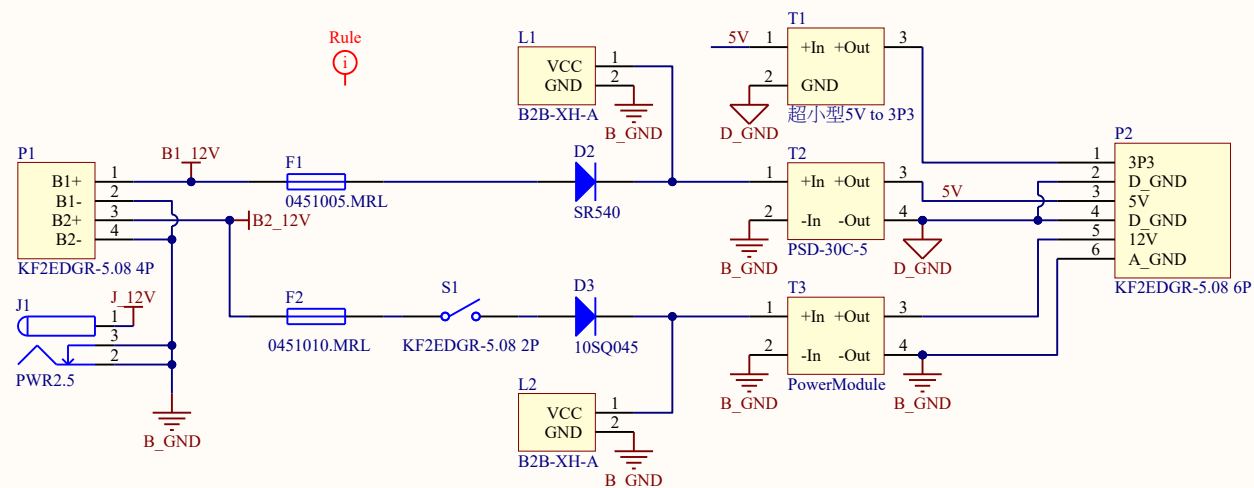
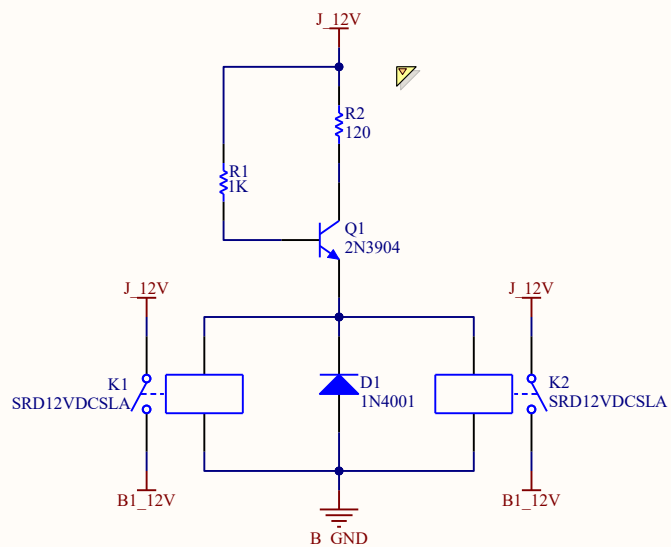
BJT C腳不用加電阻(限電流)嗎?10A不會沖壞BJT嗎?  
1N4007(1000V 1A)為甚麼需要?不能更改為1N4001(50V 1A)嗎?
